## 改善箇所説明図

### 改善の内容

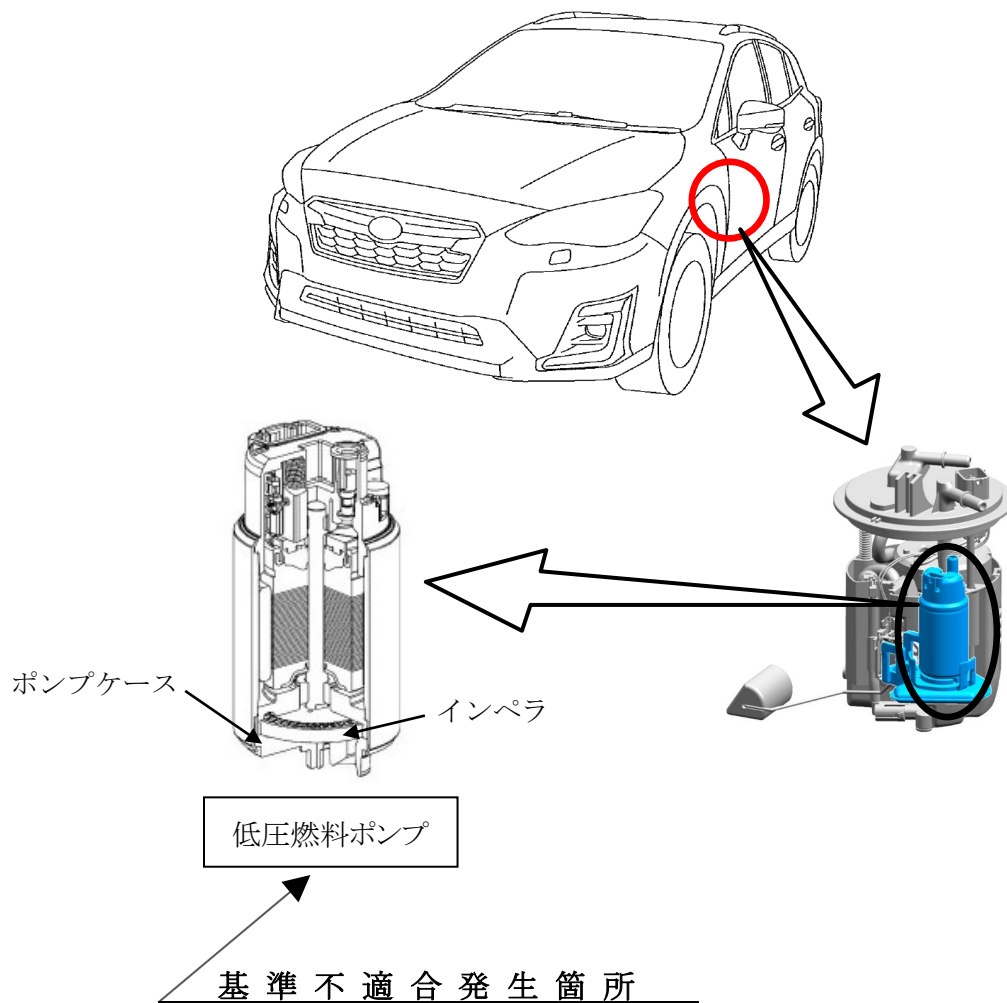
燃料ポンプのインペラ（樹脂製羽根車）において、成形条件が不適切なため、樹脂密度が低くなって、燃料により膨潤して変形することがある。そのため、インペラがポンプケースと接触して燃料ポンプが作動不良となり、最悪の場合、走行中エンストに至るおそれがある。

全車両、低圧燃料ポンプを対策品に交換する。

注：  は交換する部品を示す。
